改善箇所説明図

不具合発生箇所

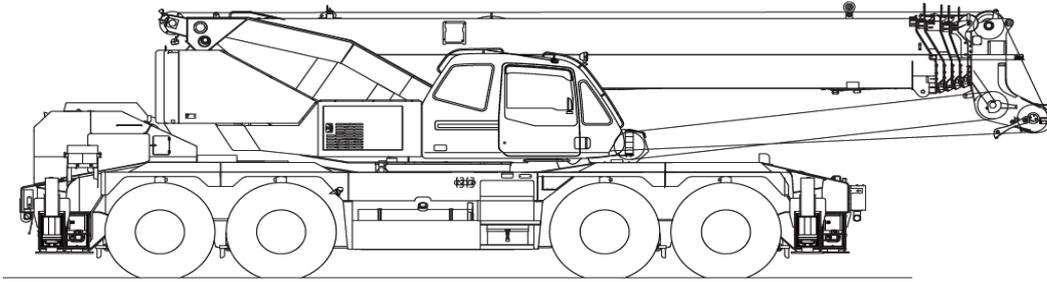
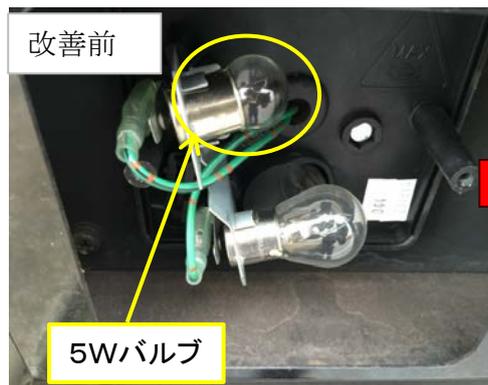
方向指示器および車幅灯において、作業指示が不適切なため、塗装時に取り外したバルブを組付ける際、誤ったバルブが組み付けられたものがある。そのため、方向指示器の明るさが不足し、保安基準第41条第2項に適合しないおそれがある。

全車両、方向指示器および車幅灯のバルブを正しいものに交換する。

上側（方向指示器）バルブのソケット部に黒色マーカーで線を入れる。
